Assunto: FW: Petição em Defesa da Missão do Jardim Botânico e pela Revisão do PP Parque Mayer

Petição em Defesa da Missão do Jardim Botânico e da sua sustentabilidade ambiental, social e económica a longo prazo. Revisão imediata do Plano de Pormenor do Parque Mayer, Jardim Botânico, Edifícios da Politécnica e Zona Envolvente.

ASSUNTO: Plano de Pormenor do Parque Mayer

"PLANO DE PORMENOR DO PARQUE MAYER, JARDIM BOTÁNICO, EDIFÍCIOS DA POLITÉCNICA E ZONA ENVOLVENTE" - Lisboa

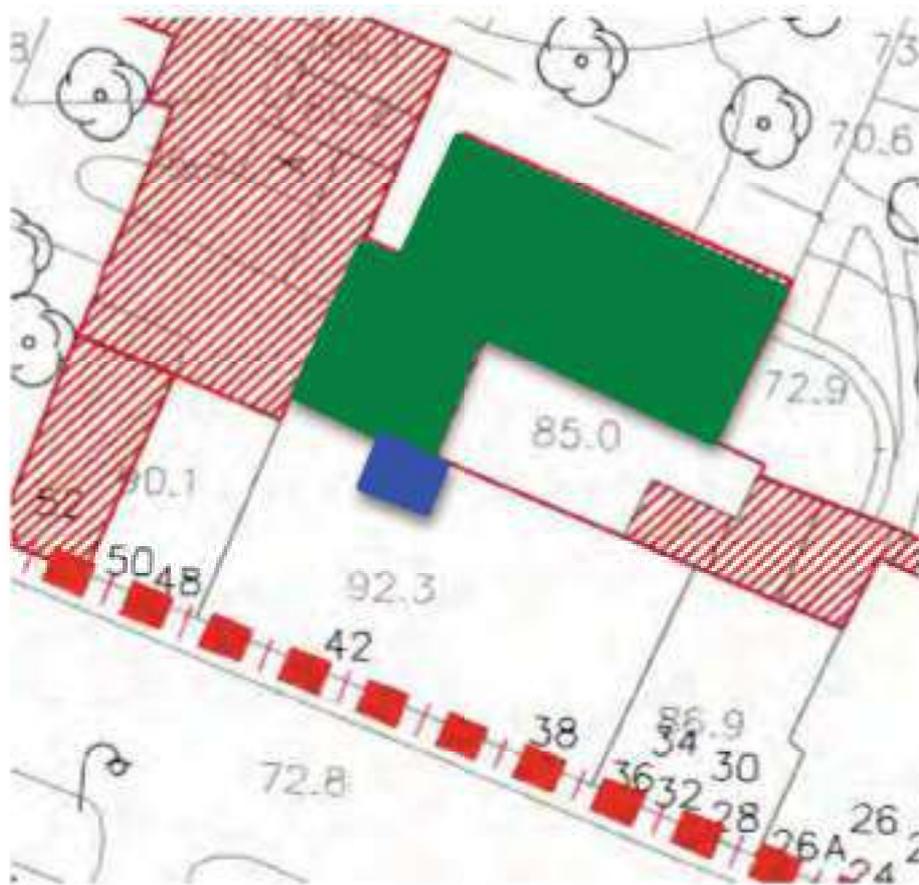
i) Ora, como é do conhecimento de V.ª Ex.ª, os projectos apresentados para a parcela em apreço foram objecto de PIP favorável, com deferimento anterior à abertura do período de discussão pública do Plano;

ii) Como ficou *supra* exposto, esta circunstância tem profundas implicações na justa ponderação de interesses que cabe à CML realizar, no âmbito de elaboração do PPPM;

iii) Assim sendo, e considerando o exposto, formula-se a seguinte **reclamação**: deverá a referência ao compromisso urbanístico assumido em relação à parcela em apreço ser corrigida, passando-se a fazer menção expressa ao PIP apresentado, por relação ao respectivo n.º de processo e data do despacho de deferimento da pretensão.

(2) A aparente exclusão do referido edifício (H08) do perímetro da UE-IV, nos termos representados nas Plantas PP-19, PP-21, PP-22 e PP-23;

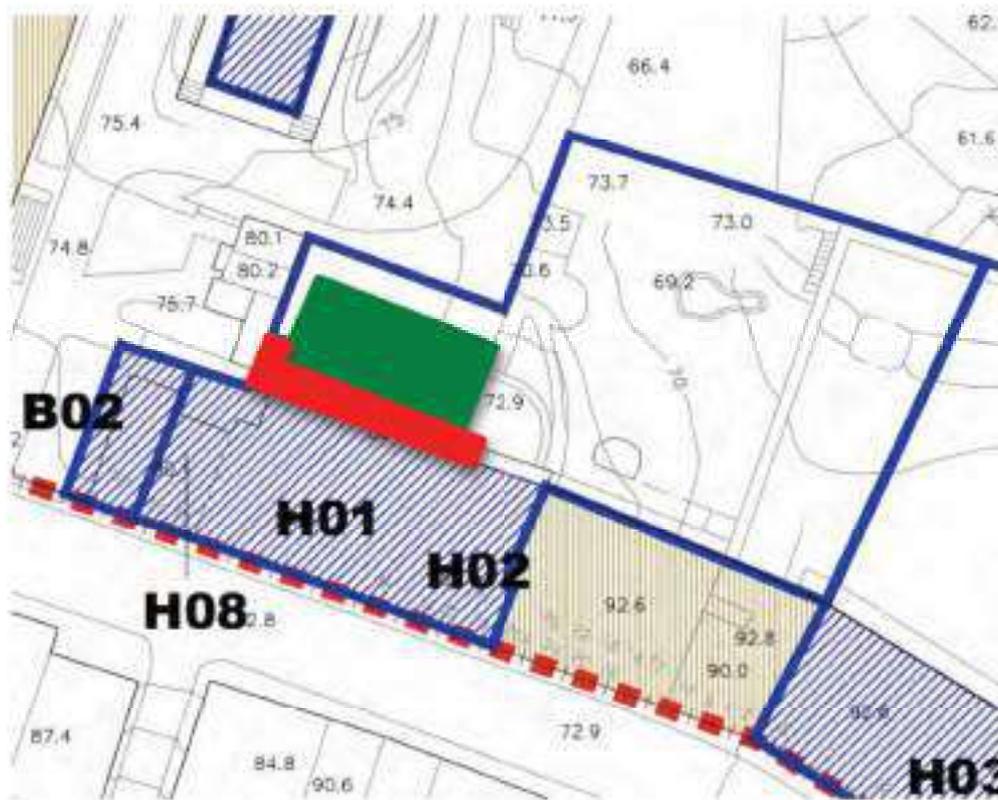
ii) Ora, importa assegurar a congruência entre as peças desenhadas do Plano.

iii) Nesse sentido, formula-se a seguinte **sugestão**: **deverá promover-se a harmonização da representação do edifício H08 nas Plantas PP-06, PP-19, PP-21, PP-22 e PP-23, designadamente por via da manutenção do carácter autónomo do lote/edifício, incluso na UE-IV.**

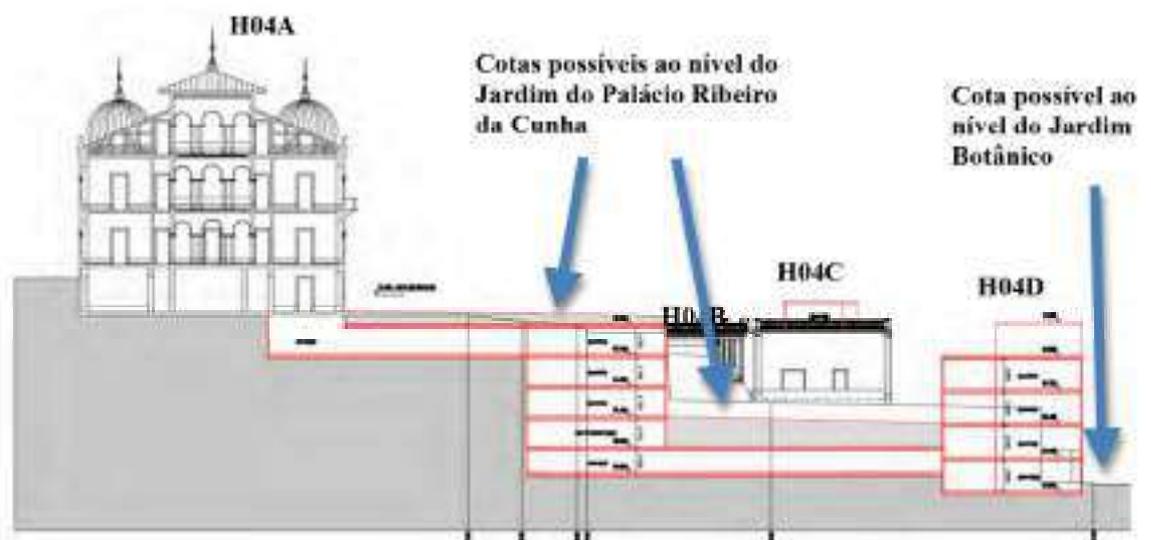
- iii) Surge, desde logo, a dúvida – atenta a formulação literal do trecho transcrito – de qual a cota em causa: reporta-se o texto à cota do Jardim

Botânico? Ou, ao invés, à cota do próprio Jardim do Palácio Ribeiro da Cunha?

iv) A resposta a esta questão pode ter implicações profundas no desenvolvimento urbanístico da parcela em apreço, porquanto:

(1) Se a cota se reportar ao Jardim Botânico, tal inviabiliza, na prática, a implementação de qualquer projecto para os logradouros da parcela H04;

- (2) Em todo o caso, **deverá ser alterada a redacção do último trecho do capítulo 4.3.4. do Relatório do Plano**, da qual deverá passar a constar que *“Sem prejuízo da adopção de solução de projecto diversa, devidamente fundamentada em estudo técnico demonstrativo da não introdução de variáveis nas características ambientais e hidrogeológicas da fronteira com o Jardim Botânico, as únicas construções propostas nos logradouros deverão ser mantidas abaixo da cota do jardim”*.

e) Em quinto lugar, decorre ainda da análise realizada que, na **Planta PP-20**, se preconiza graficamente a demolição de uma construção que não apresenta, actualmente, uma estrutura volumetricamente definida, numa área em que, adicionalmente, o próprio Plano prevê capacidade edificatória:

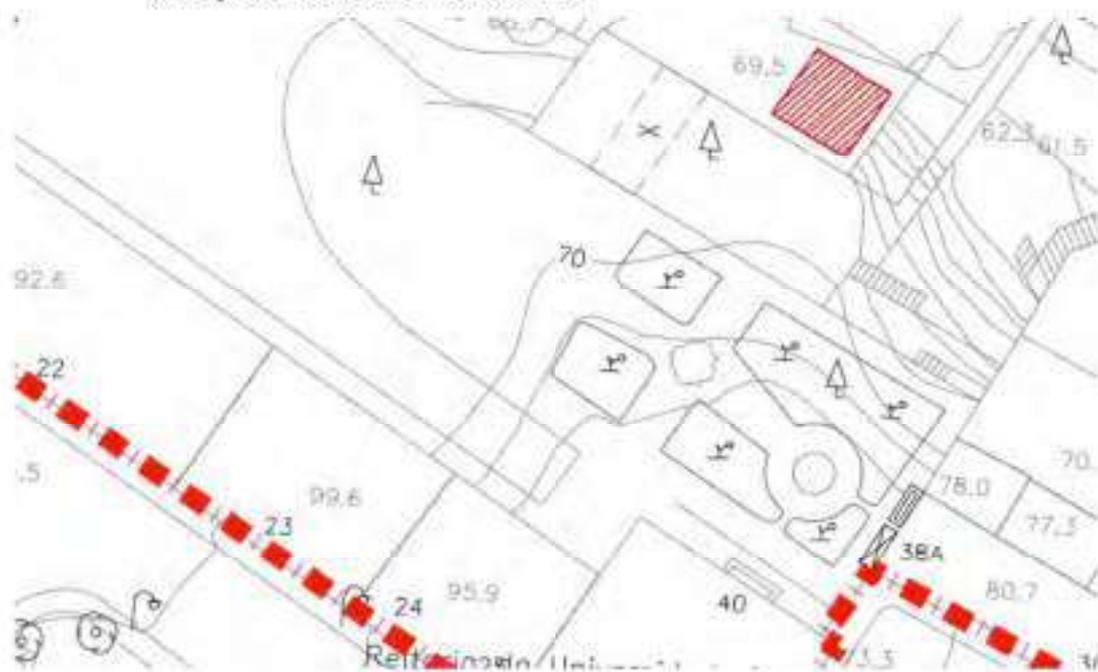
i) Com efeito, e como melhor se identifica na imagem que se apresenta seguidamente, a construção mencionada (e devidamente assinalada na imagem) constituía uma antiga estufa em metal, da qual apenas subsistem as respectivas bases em alvenaria;

ii) Nestes termos, e atento o exposto, formula-se a seguinte **sugestão**: sob pena de violação do princípio da legalidade na elaboração dos planos, na vertente de consideração das circunstâncias concretas, **deverá ser corrigida a Planta PP-20, com a eliminação da representação gráfica da estrutura referida.**

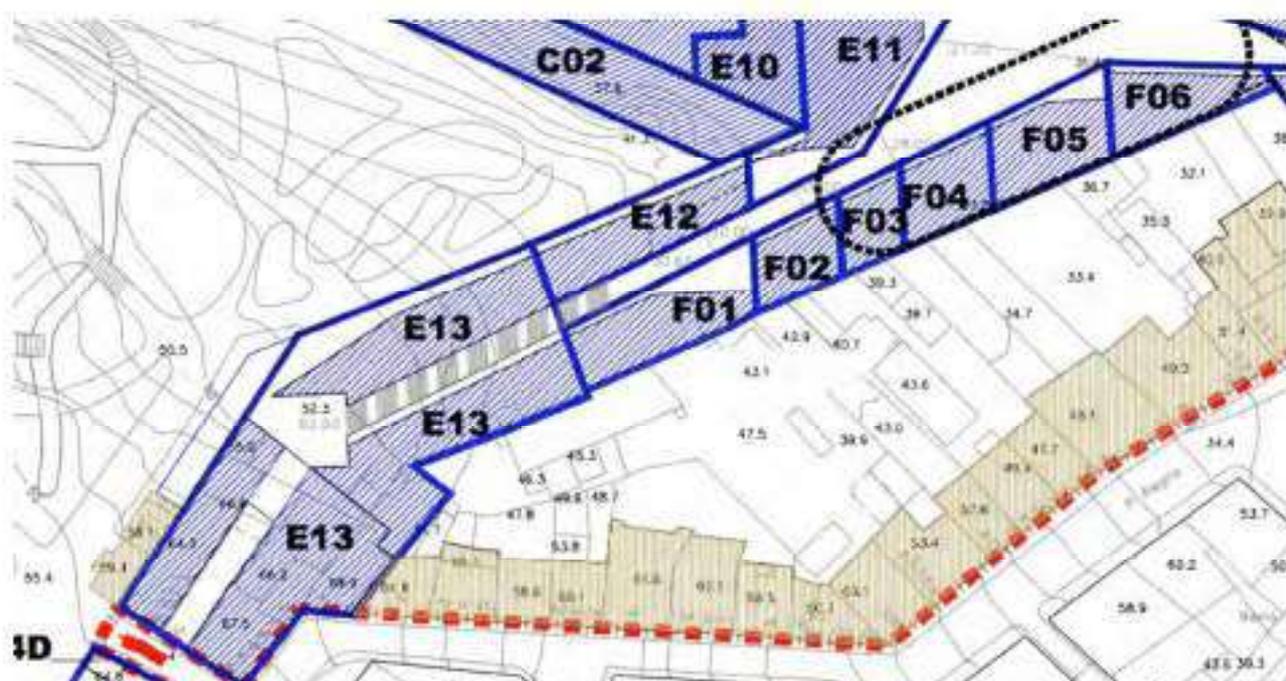
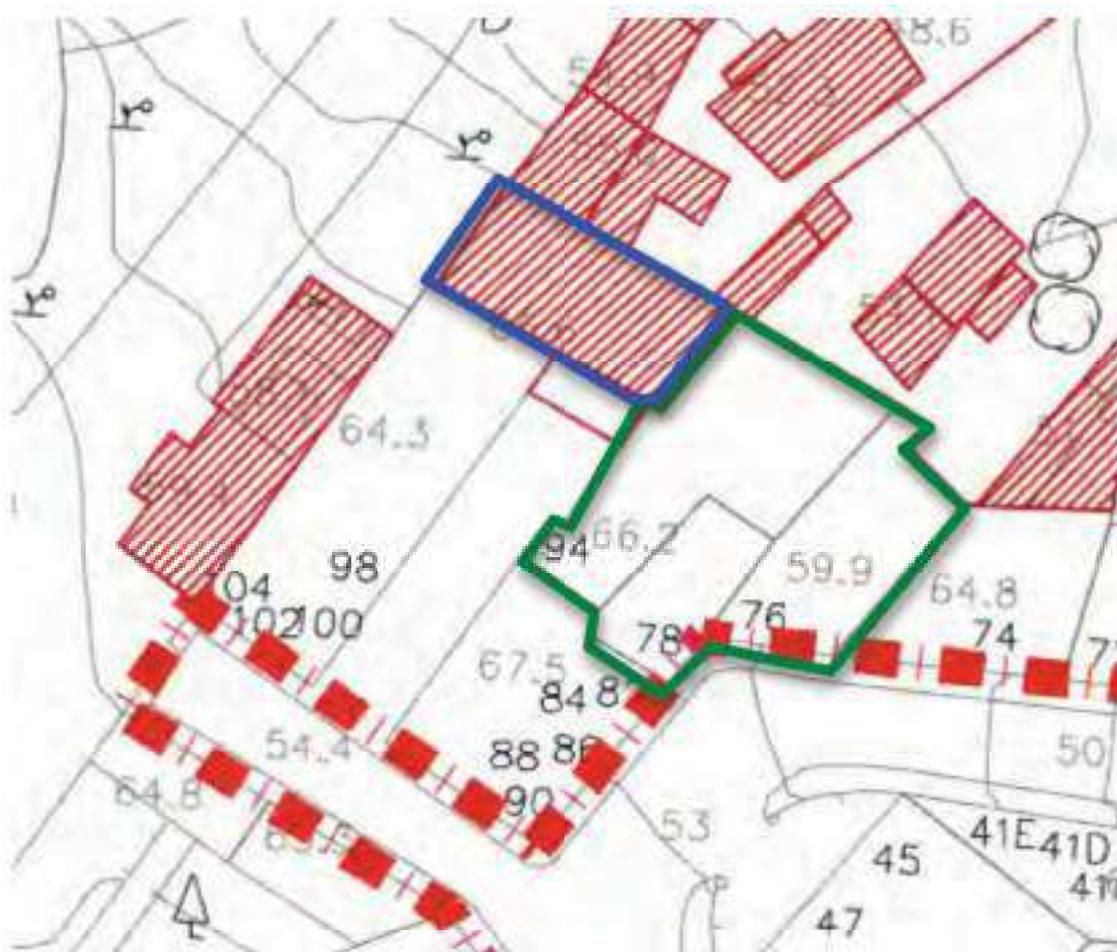
- c) Em terceiro lugar, a **Planta PP-06** suscita uma dúvida relativa à existência de uma eventual situação de incompatibilidade, por relação às restantes peças desenhadas, no que respeita às possibilidades de subsequente desenvolvimento urbanístico ora admitido pela proposta de Plano:
- i) Com efeito, e como resulta das imagens que seguidamente se apresentam, o polígono indicado situa-se em cota superior à proposta para o acesso de cidadãos com mobilidade condicionada:

- ii) Sucede contudo que esta passagem está indicada noutras plantas como zona de construção, que se verifica na cota inferior à mesma.
- iii) Ora, na prática, esta situação parece indicar uma incongruência dos desenhos relativamente à área de implantação proposta nos jardins da parcela em apreço, como é possível pela contraposição das soluções constantes das Plantas PP-04 e PP-05, por um lado, e PP-06, por outro:
- (1) Nas primeiras a construção ocupa toda a área disponível, até à confrontação com o muro do Jardim Botânico;

- (2) Na segunda, representa-se uma área “em branco”, entre o corpo do edifício preconizado e o dito muro;
- iv) Considerando o exposto e atenta a necessária observância legalidade na elaboração dos planos, na vertente de obrigação de clareza e coerência de todas as suas peças desenhadas, formula-se a seguinte **observação: deverá ser esclarecida a dúvida referida, assegurando-se a uniformidade de soluções, para a parcela em apreço, no que respeita aos aspectos mencionados.**
